NOTE TECHNIQUE N° 00103/LB - 26/02/2014

OBJET: LAVE-LINGE TOP FABRIQUÉS PAR MAYC (ESPAGNE) : AMÉLIORATIONS SUR LES COUVERCLES ET CADRES SUPERIEURS.

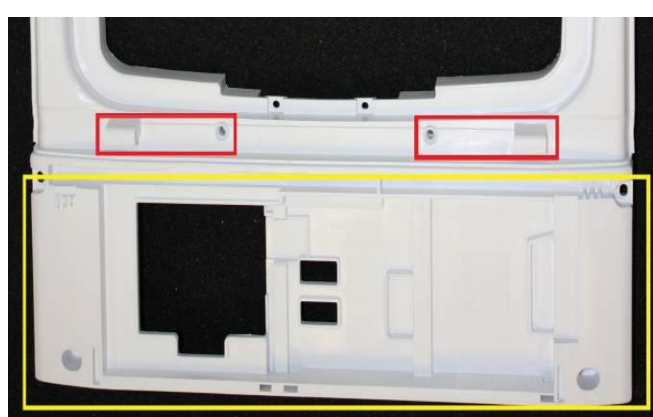
Nous avons apporté, en fabrication, les améliorations citées en objet et visant essentiellement à prévenir le risque de fuite d'eau entre les composants dont il est question. Les modifications concernent aussi bien les fixations des couvercles aux cadres supérieurs que les cadres eux-mêmes dans les zones de fixation des couvercles. L'image ci-dessous permet de comparer le couvercle avant modification (réf. A sur la Figure 1) à la nouvelle version modifiée et améliorée du couvercle (réf. B sur la Figure 1) :

Les images ci-après illustrent en détail les différences entre les cadres avant modification et la nouvelle version modifiée et améliorée des pièces correspondantes :

- Les couvercles avant modification (réf. A sur la Figure 1) seront fournis par GIAS jusqu'à épuisement des stocks.

Tableau 1	
Cadre avant modification Réf. 46004798	Cadre après modification Réf. 81453704

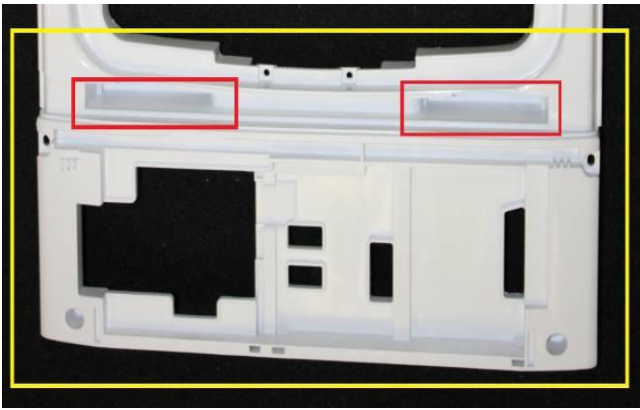
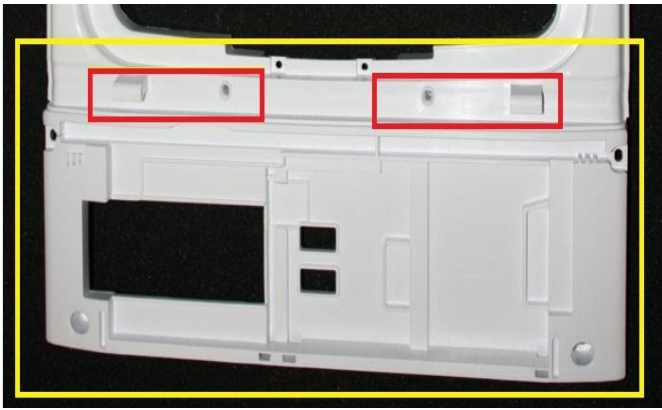
- Les cadres supérieurs avant modification (illustrées dans la case de gauche des Tableaux 1, 2 et 3 restent disponibles et seront fournies comme pièces détachées jusqu'à épuisement des stocks).

En cas d'indisponibilité de l'un des modèles de cadres supérieurs non modifiés, vous devrez commander les deux nouveaux composants correspondants (nouveau cadre et nouveau couvercle), en identifiant le n° de série du nouveau cadre à l'aide des images des Tableaux 1, 2 et 3 et de la liste récapitulative figurant dans le Tableau 5, puis en recherchant la Réf. du nouveau couvercle dans le Tableau 6.

Tableau 5	
Cadres supérieurs avant modification	Cadres supérieurs après modification
46004798	81453704
46006574	46007295
46007030	46007295
46007031	46007194
46002849	81453705
46002169	Combiné au nouveau couvercle Réf. 81453681
